CONSTATATIONS ET RELEVES DES NOUVEAUX DESORDRES QUI AFFECTENT LE PALAIS DE JUSTICE :

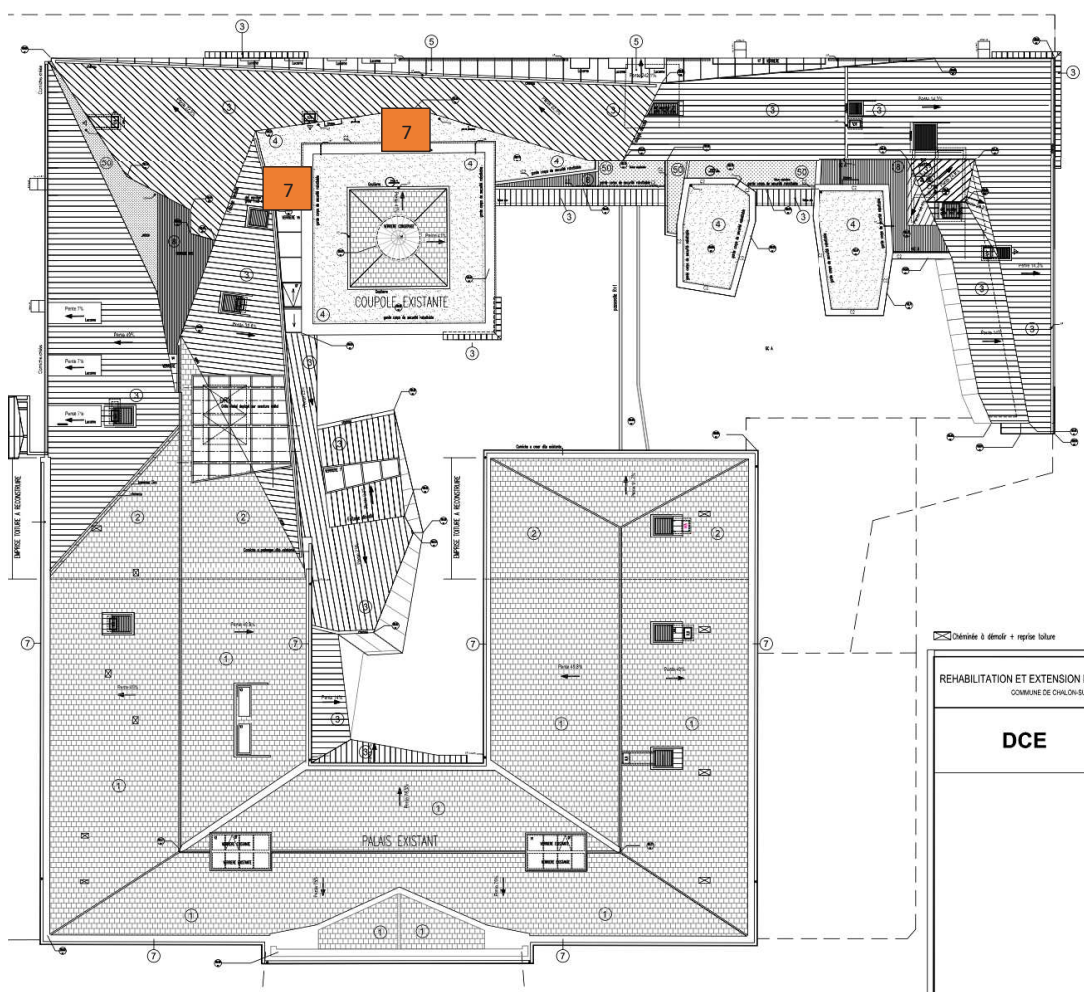
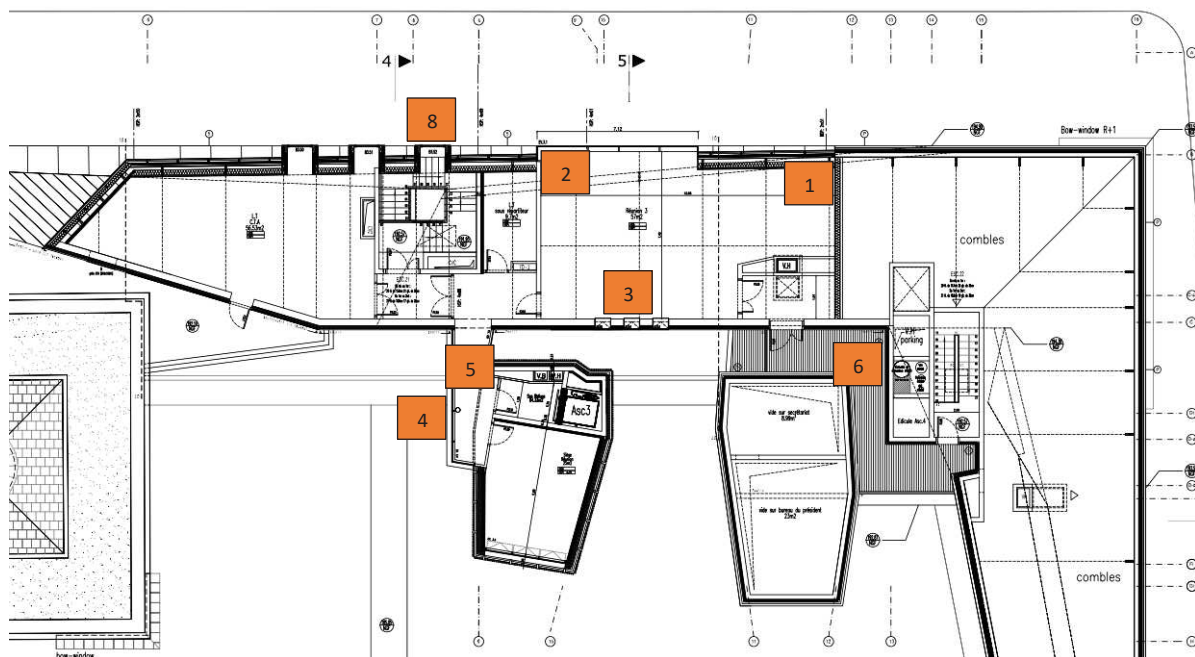
Les traces sombres qui marquent l'enduit du mur proviennent du débordement du chéneau encaissé et/ou de l'absence de goutte d'eau sur la pièce de zinc qui protège la tête du mur et/ou d'une contrepenne de cette pièce d'habillage.

8. Cloques et traces d'infiltration sur le mur de l'escalier :

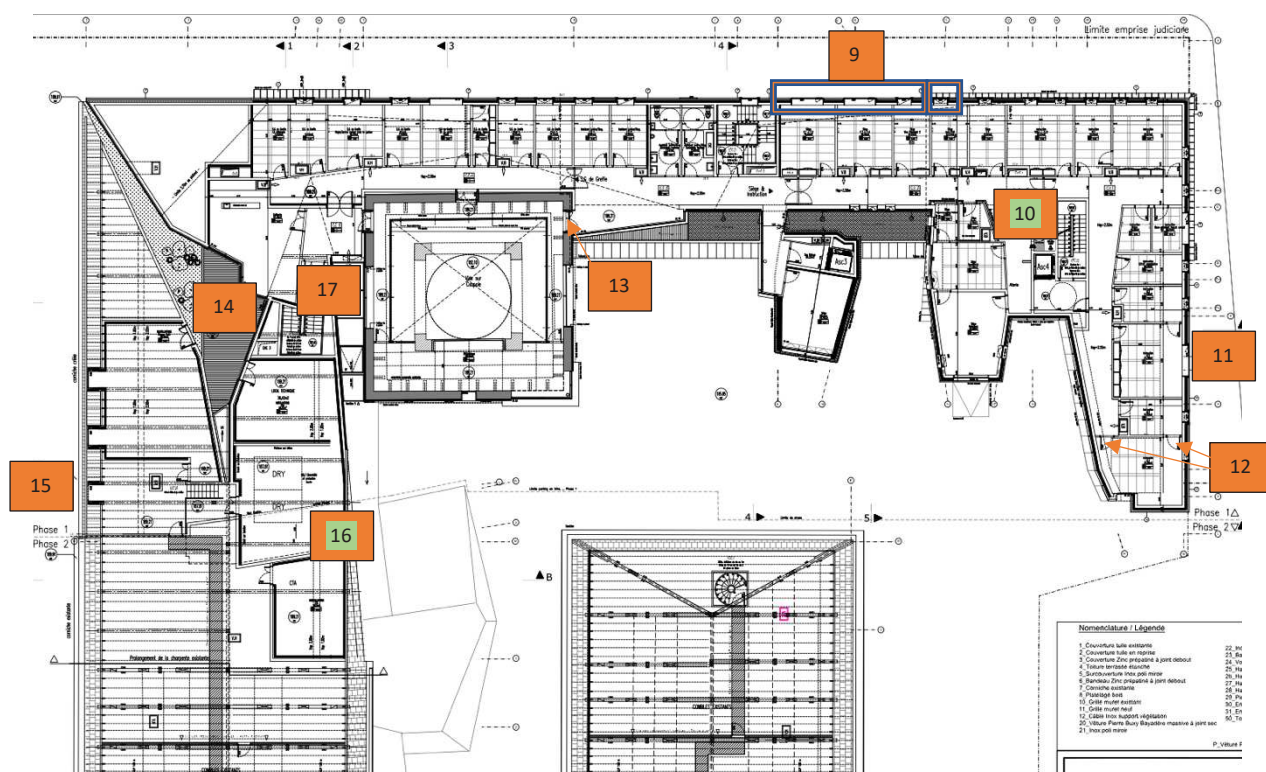
Les cloques observées indiquent un défaut d'étanchéité ponctuelle de la façade ou une défaillance d'étanchéité au droit de la menuiserie.

Il a été décidé de procéder à un examen par l'extérieur de la façade et à un test d'étanchéité de la fenêtre.

15. Défaut d'étanchéité de la grille de ventilation du local technique :

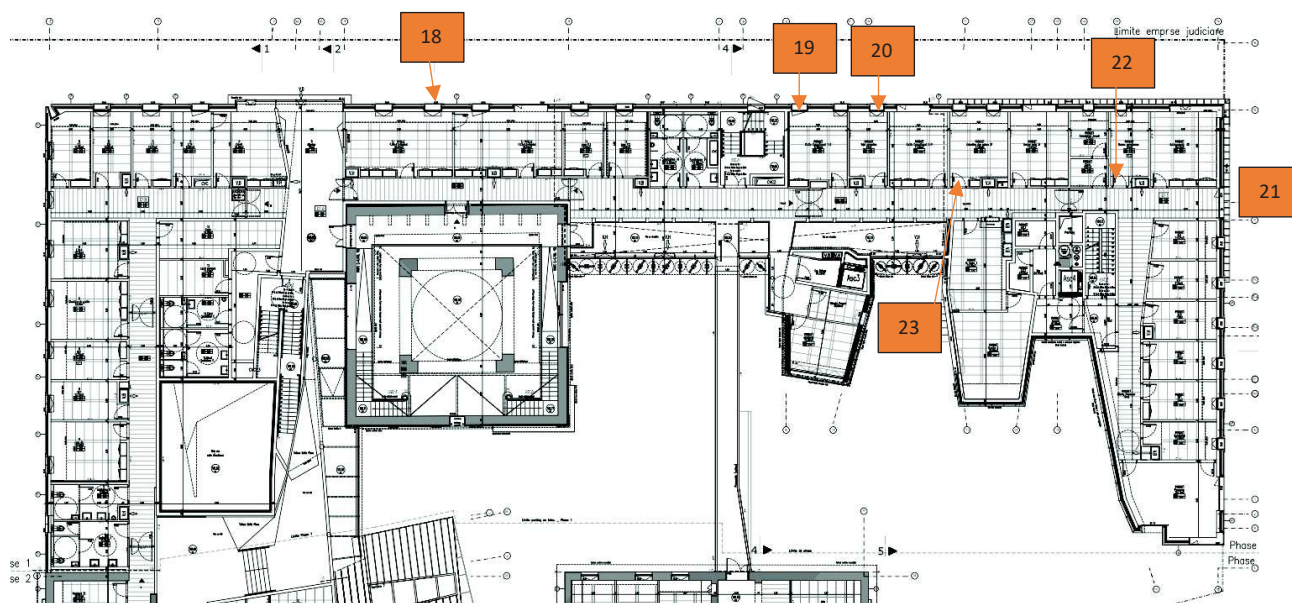
La grille de ventilation du local technique est posée en applique sur une pièce de bois au droit d'une lucarne. Les traces d'humidité observées sur la pièce de bois montrent que l'eau s'infiltré, soit par écoulement naturel au travers des trous de la grille, soit en raison d'un défaut d'étanchéité sur l'abergement bas de la lucarne. Il a été décidé de procéder à une recherche de fuite par l'extérieur.

24. Dégât des eaux dans la salle d'audience :

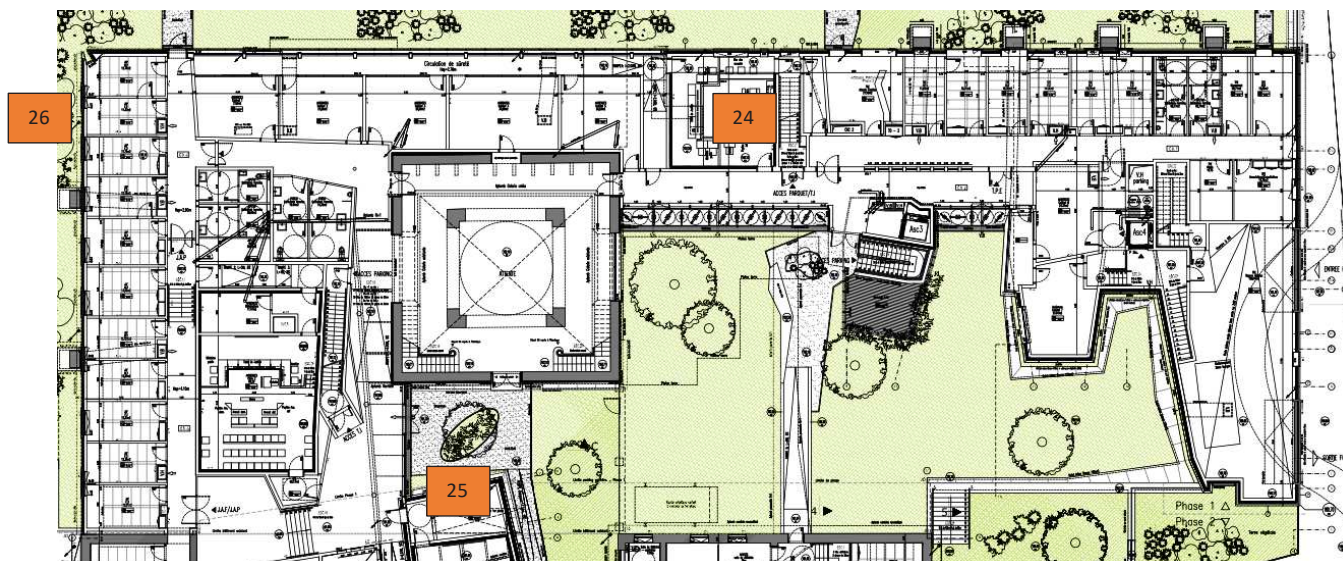
La salle d'audience se situe à l'aplomb des sanitaires du 1^{er} étage.

Un dégât des eaux a été constaté avec une odeur confirmant qu'il puisse y avoir un lien avec un problème sur le réseau d'eaux usées.

Il a été décidé de procéder à une recherche sur le réseau EU des sanitaires.
